ÚZEMNÍ PLÁN MĚSTA BRNA

Textová část Odůvodnění

Kapitola 18 Rozhodnutí o námitkách (včetně odůvodnění)

Svazek Nc14 *(bez osobních údajů)*

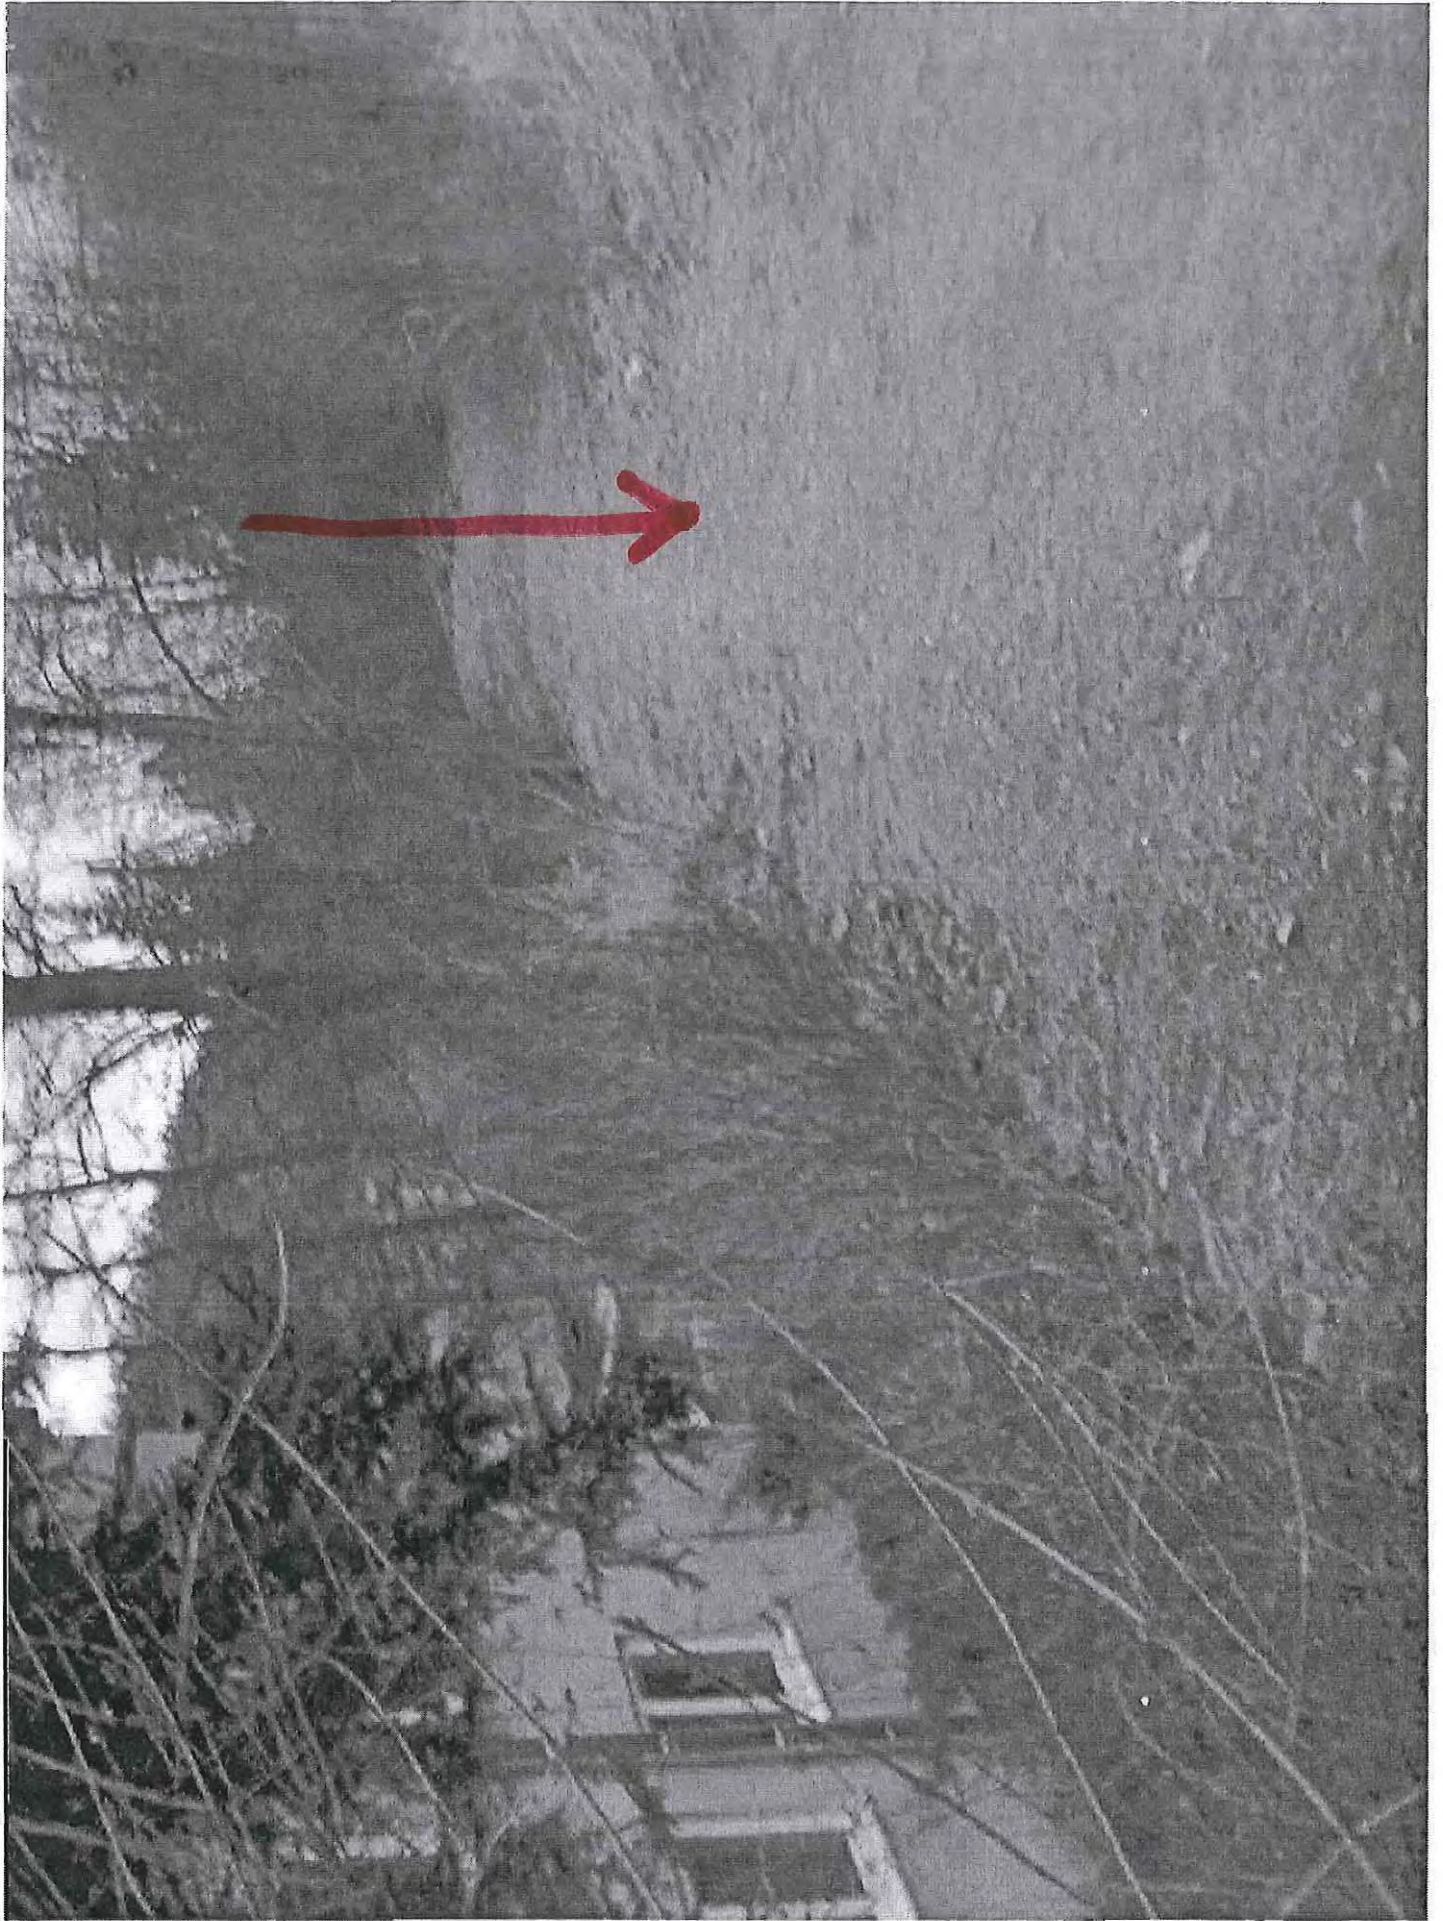
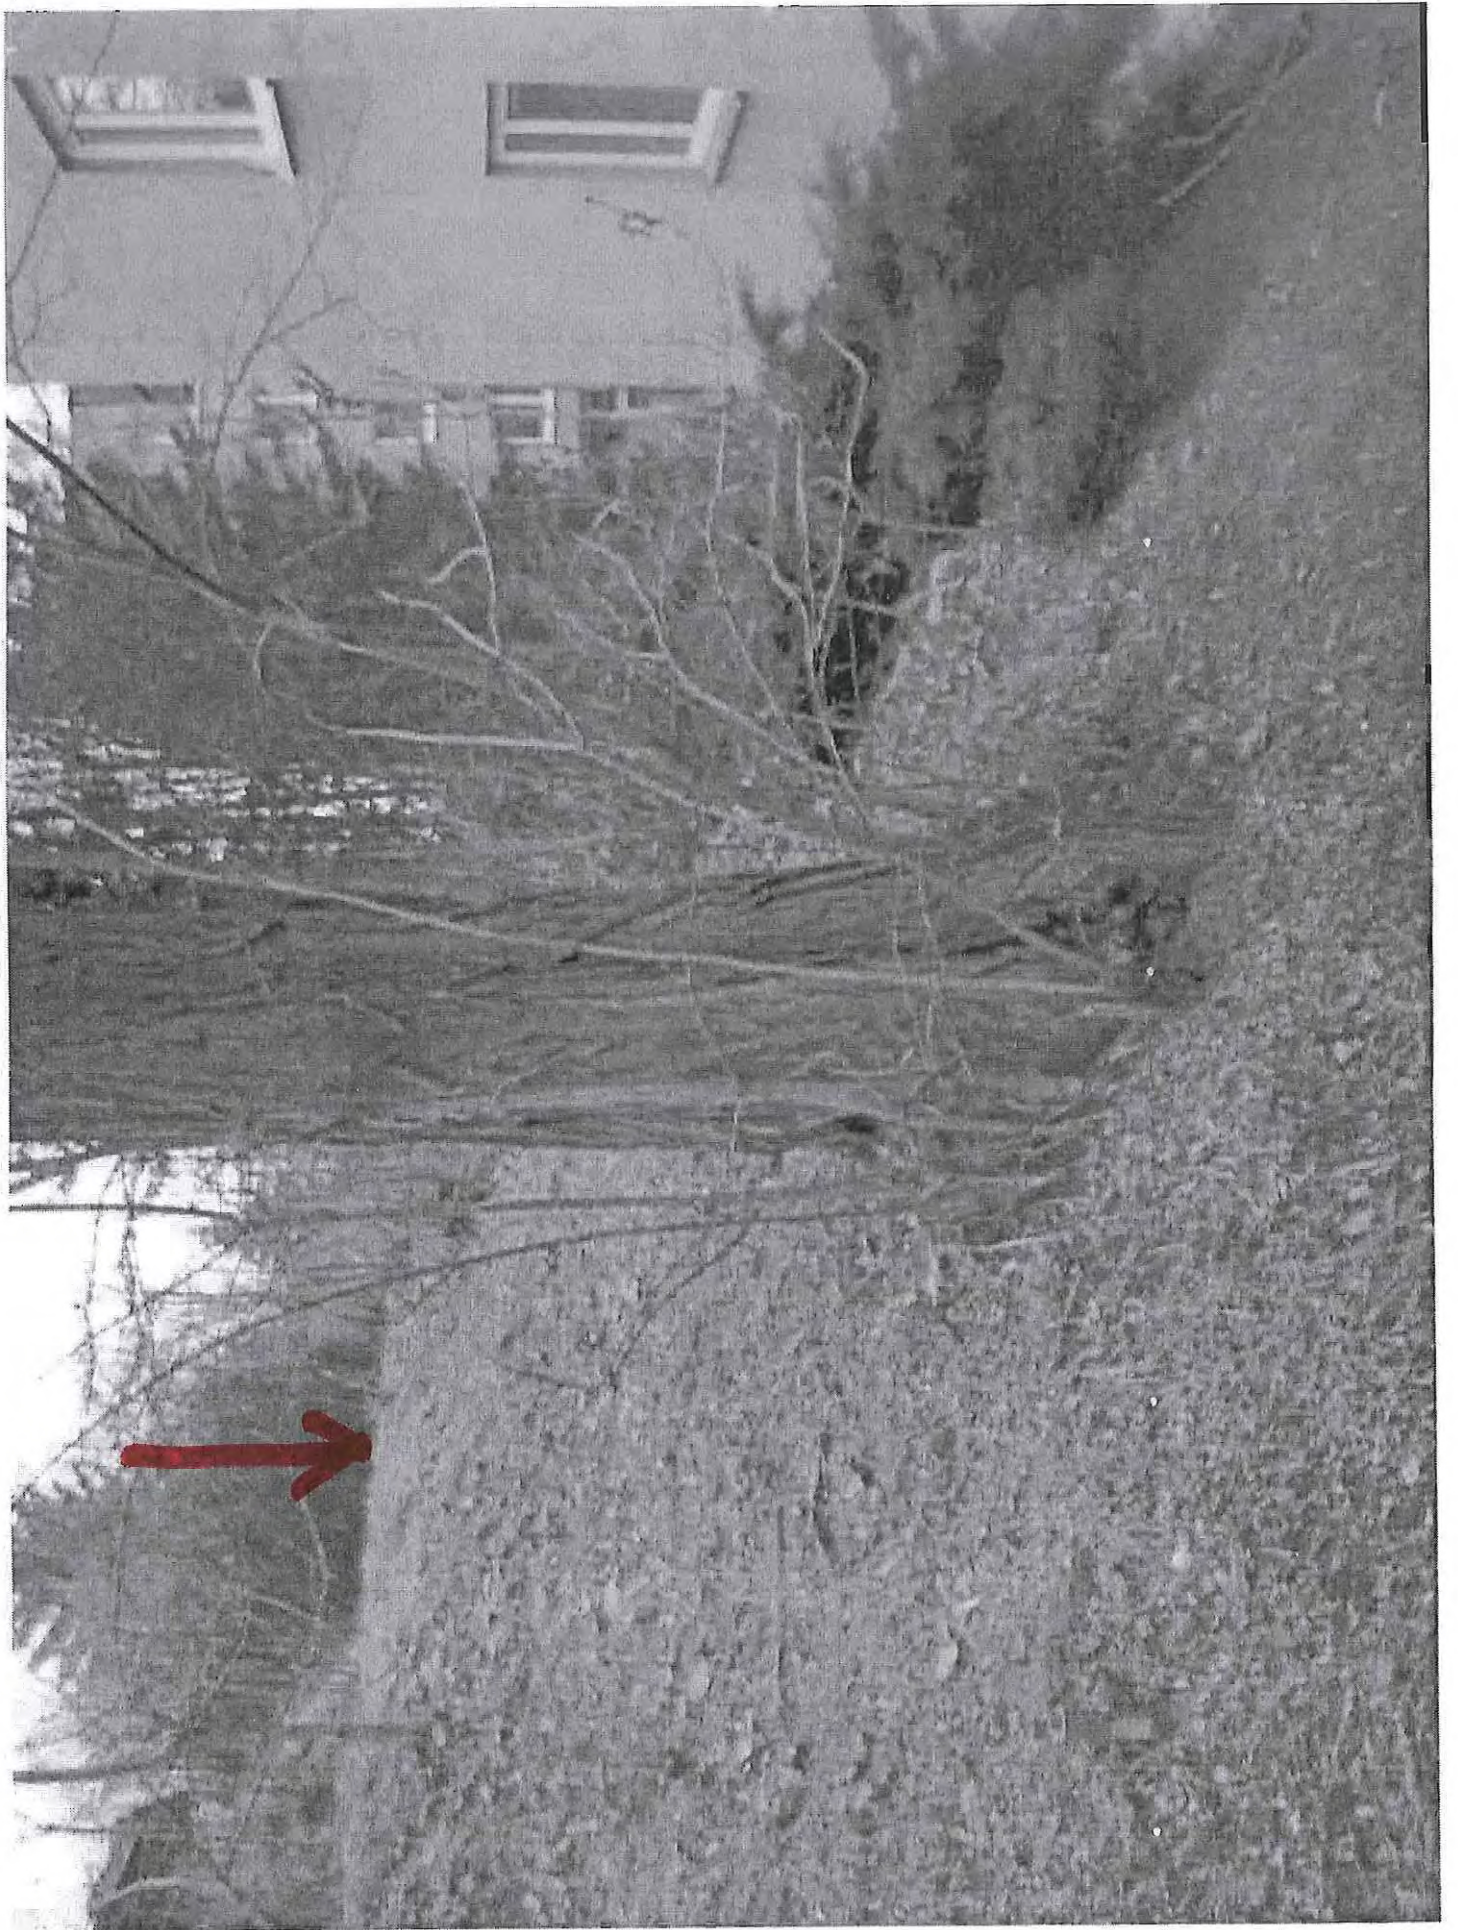
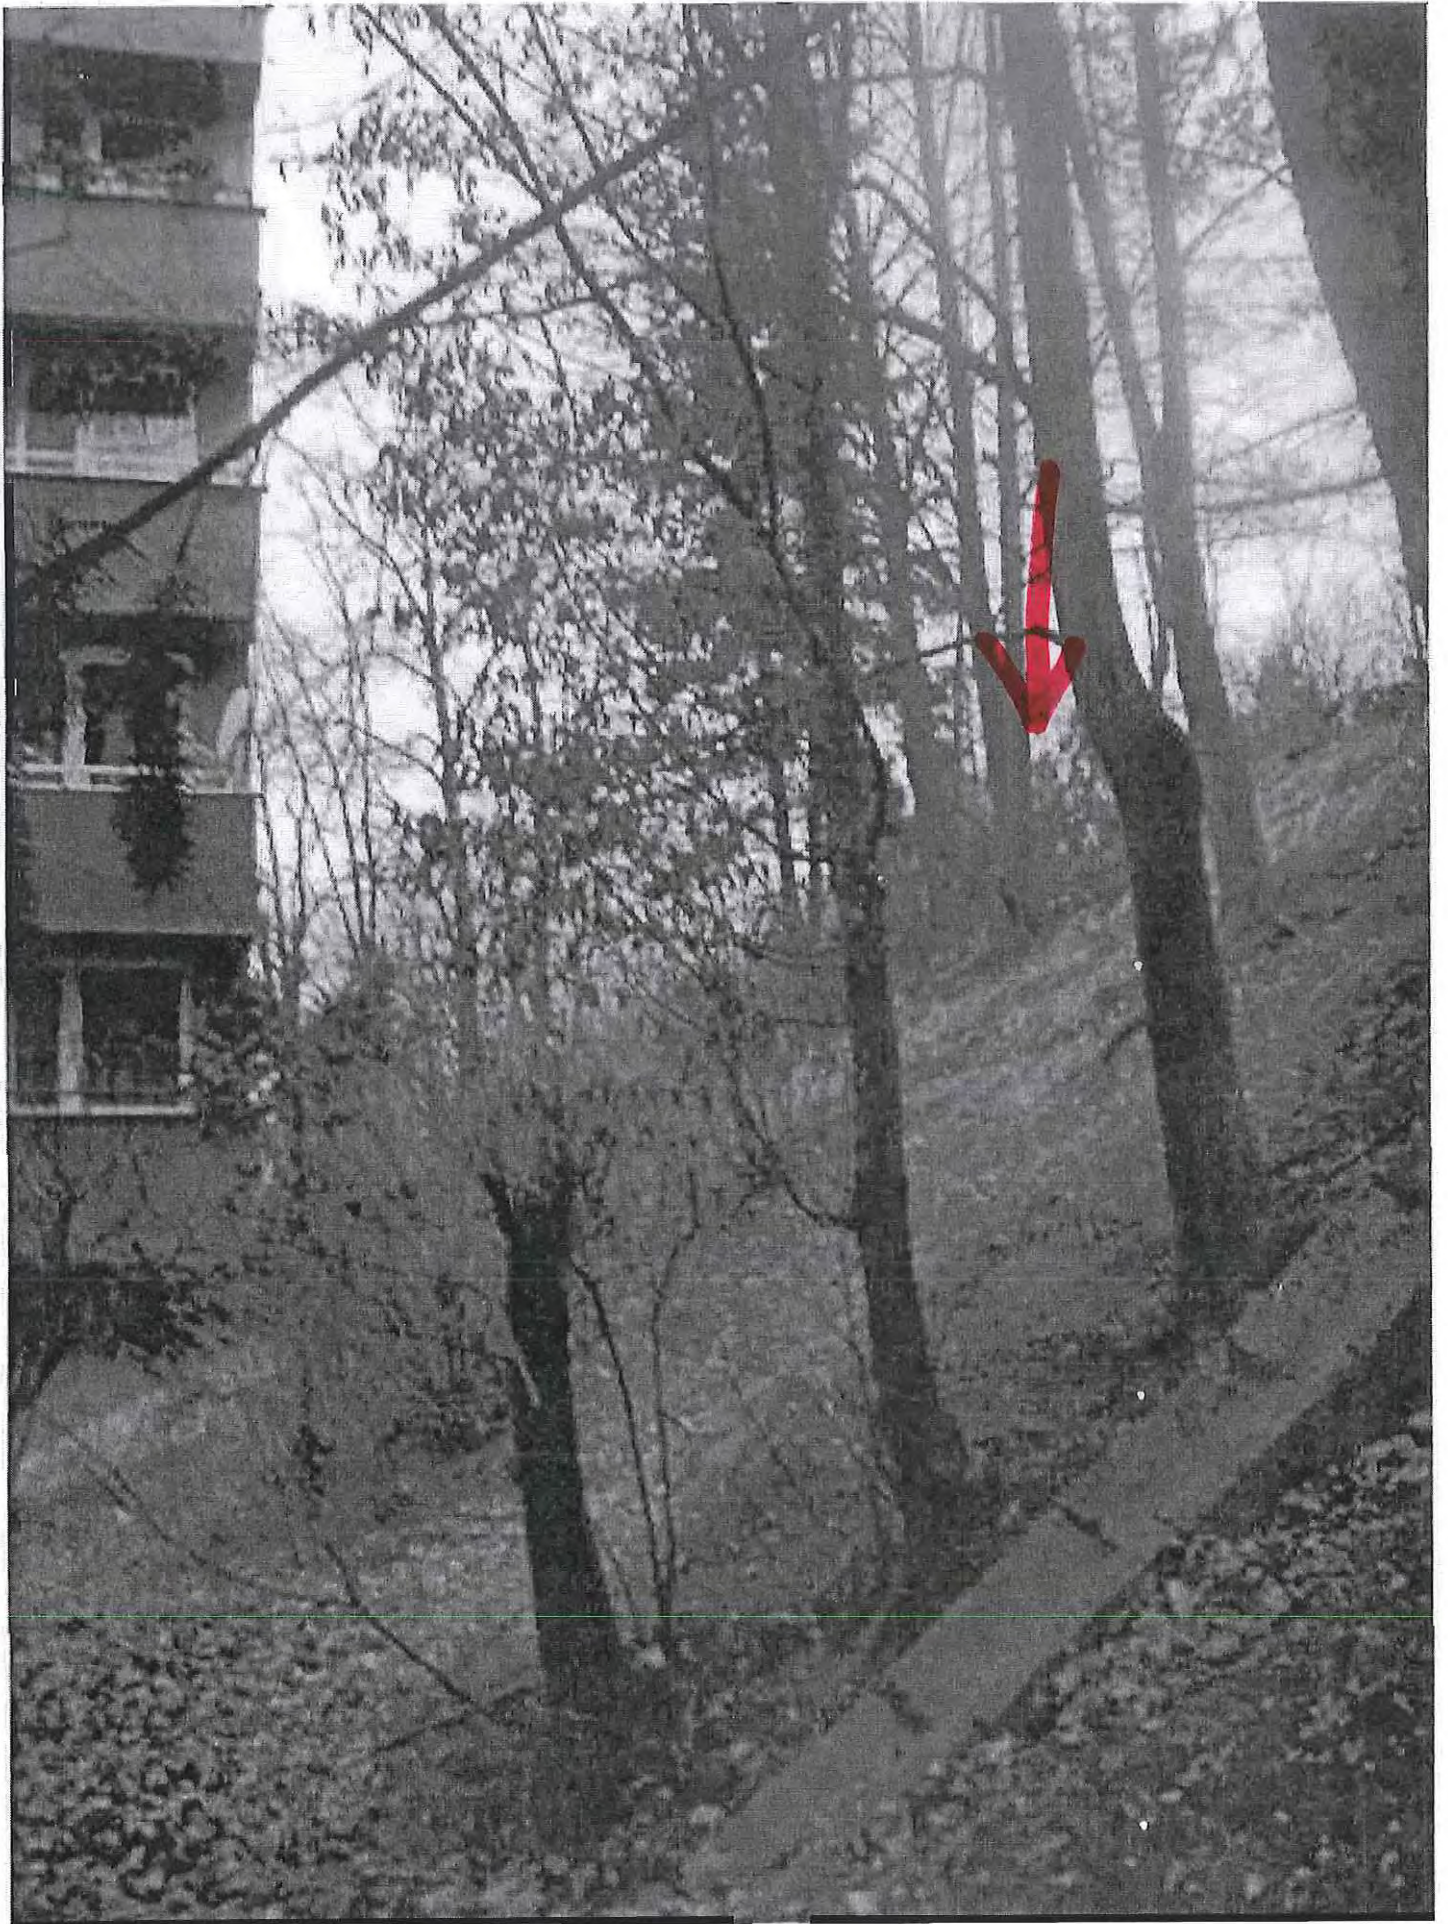
Námítka proti řešení napojení na dopravní a technickou infrastrukturu a obsluhu části rozvojové lokality Kn-7 Komínský vrch (dále Kn-7) a okolí (viz seznam parcel výše) a nově navržené vyšší intenzitě zástavby.

Odůvodnění: Navrhované prodloužení komunikace Závist pro automobilovou dopravu a technickou infrastrukturu na pozemek par. č. 584/2, k. ú. Komín, zásadně a nevratně zhorší kvalitu a hodnotu bydlení ve stávajícím bytovém domě [redacted] na pozemku par. č. [redacted] k. ú. Komín (dále BD). Lokalita je svažité a komunikace je navrhována ve výšce 2.-3. NP čtyřpodlažního BD v těsné blízkosti (cca 6 m) od stávajících oken obytných místností, v místě dnes nefrekventované nezapevněné pěšiny. Namítám, že tímto postupem je jednoznačně porušena zásada rovného přístupu, kdy dojde ke zhodnocení navazujících pozemků zahrnutých do Kn-7, par. č. 1890/1,1884/1,1883/1,1878,1874/1,1872/2 a 1872/1, k. ú. Komín, čímž však současně dojde k neúměrnému zatížení a zhoršení životních podmínek v BD a tím i ke snížení jeho tržní hodnoty. Rozvojová lokalita má řešeno dopravní napojení jednoznačně na úkor stabilizovaného území a obyvatel zde již bydlících. Dále namítám, že navrhované řešení zcela opomíjí stávající konfiguraci terénu, kdy již dnes má BD statické problémy z hlediska nestability dotčeného svahu, do kterého mají být komunikace a technická infrastruktura umístěny. Navrhují realizovat napojení na dopravní a technickou infrastrukturu a obsluhu lokality Kn-7, výhradně jiným způsobem a pokud to není možné, předmětnou část lokality (pozemky par. č. 1890/1,1884/1,1883/1,1878,1874/1,1872/2 a 1872/1, k. ú. Komín), navrátit do ploch nestavebních. Dále navrhuji neumísťovat na pozemku par. č. 584/2, k. ú. Komín, ve stabilizované funkční ploše bydlení novou plochu veřejného prostranství - dle kapitoly 6.2. připravovaného ÚPmB stavby a zařízení dopravní infrastruktury lze umístit ve všech typech ploch, pokud záměr není zjevně nepřiměřený vůči návazným či dotčeným plochám. Dále důrazně namítám změnu intenzity navrhované zástavby přiléhající části lokality Kn-7 z původní B/r2 na B/v3! Zvýšení intenzity by negativní dopady jen umocnilo a tímto postupem je zcela zřejmě opomenuta moje námítka podaná již k předchozí projednávané verzi nového ÚPmB! Postupuji přitom v souladu s Rozsudkem č. j. 6As 72/2014 ze dne 4.3.2015 k otázce snížení tržní hodnoty sousedních nemovitostí, kdy se uvádí, že „Má-li vlastník sousední nemovitosti za to, že by určité využití okolního území mohlo způsobit snížení tržní hodnoty jeho nemovitosti, musí si svá práva střežit včas, tj. již v procesu pořizování a schvalování územně plánovací dokumentace, a snažit se zasadit takovou formu zástavby, uvedenou v územním plánu, kterou považuje pro sebe za přijatelnou.“ Proto opakovaně namítám výše uvedené a jako vlastník přímo sousedící návrhem zásadně dotčené nemovitosti žádám o akceptování mých opakovaných námitek i nové námítky ke změně intenzity zástavby.

Příloha: Fotodokumentace stávajícího stavu s označením situování výše namítané změny nezapevněné pěší stezky vůči stávajícímu BD [redacted].
